WYJAŚNIENIA DOTYCZĄCE TREŚCI ZAPYTANIA OFERTOWEGO.

Dotyczy: Zapytania ofertowego 02/Sam/U/ZOF/25.

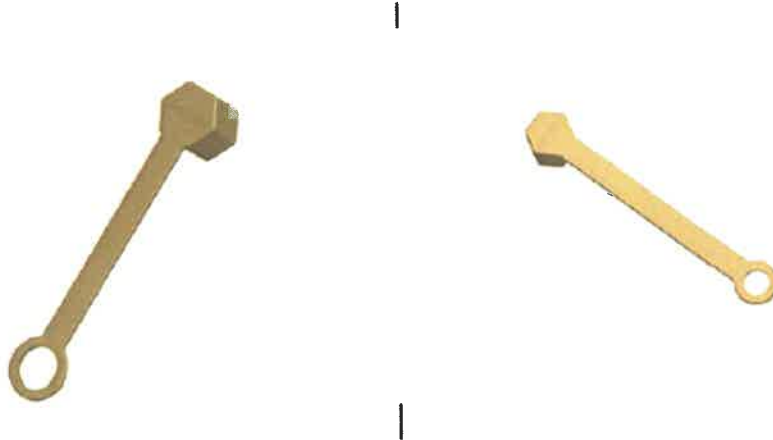
- a) W nawiązaniu do przedmiotowej specyfikacji proszę o podanie informacji rozszerzonej dotyczącej typu zbiorników na środek gaśniczy.
- b) Rodzaj czynnika wyrzutowego (np. azot, dwutlenek węgla lub inny)
- c) Co zamawiający miał na myśli - przeprowadzenie zakładowego uproszczonego dozoru. Ustawa o Dozorze Technicznym -Dozór uproszczony polega na sprawdzeniu, czy wszystkie dokumenty urządzenia są zgodne z przepisami. Urządzenia objęte dozorem uproszczonym nie wymagają zgłoszenia do UDT i nie podlegają obowiązkowi wykonywania badań technicznych.
- d) Proszę o zamieszczenie karty katalogowej proszku gaśniczego o symbolu „ czarna wdowa „ (jakie grupy pożarów gasi i czy zamawiający dopuszcza zamienniki dostępnym środkom gaśniczym np. węglanowe, fosforanowe itp.)
- e) Proszę o dołączenie karty katalogowej zaślepek typu 821755 na dyszy w celu ewentualnej wymiany lub uzupełnienia

Odpowiedź na lit. d)

Proszek „czarna wdowa” – brak karty katalogowej.

Dodatkowe dane: angielska nazwa: BLACK WIDOW™ Fire Extinguishing Powder.
